Oggetto: [ID_VIP 9648] Progetto di un impianto eolico denominato "Riccia", costituito da 9 aerogeneratori di potenza pari a 6,6 MW ciascuno, per una potenza complessiva di 59,4 MW, da realizzarsi nei comuni di Riccia (CB), Cercemaggiore (CB), Castelpagano (BN) e Castelvetero in Val Fortore (BN).

Procedura: VIA PNIEC-PNRR ex dell'art. 23 del D. Lgs. 152/2006.

Richiesta di integrazioni ai sensi dell'art 24 del D.Lgs 152/2006

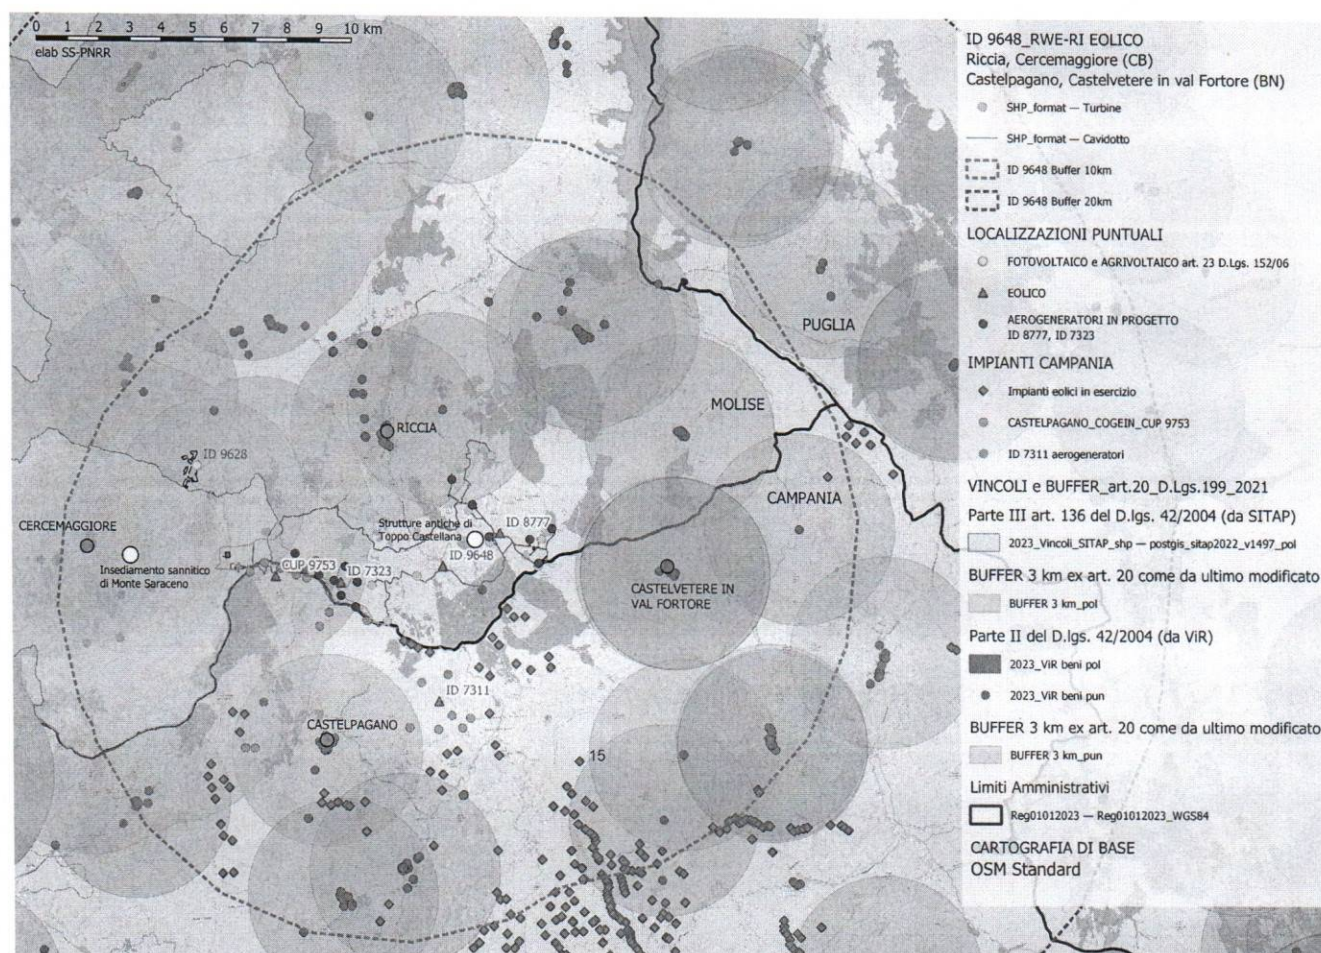
a) tavola grafica con inserimento su base cartografica IGM in scala 1:25.000 dell'impianto eolico in oggetto e delle opere connesse, in cui siano evidenziate con idonea e differente simbologia la viabilità attuale, le caratteristiche morfologiche dei luoghi, (linee di crinale, punti sommitali, luoghi panoramici naturali, linee di compluvio), la tessitura storica del contesto paesaggistico (nuclei antichi, abazie, masserie, chiese rurali, torri, campanili, rete tratturale ed ulteriori elementi antropici puntuali di percezione visiva), l'indicazione dei reciproci rapporti di visuale tra i detti beni, entro un areale (buffer) il cui raggio è 50 volte l'altezza massima dell'aerogeneratore e quindi, nel caso in esame, da un raggio di 10 km entro cui valutare l'interferenza del progettato impianto eolico con i beni appartenenti al patrimonio culturale, così come definito al punto b) paragrafo 3.1 e al punto e) del paragrafo 3.2 dell'Allegato 4 delle Linee guida nazionali di cui al D.M. 10 settembre 2010;
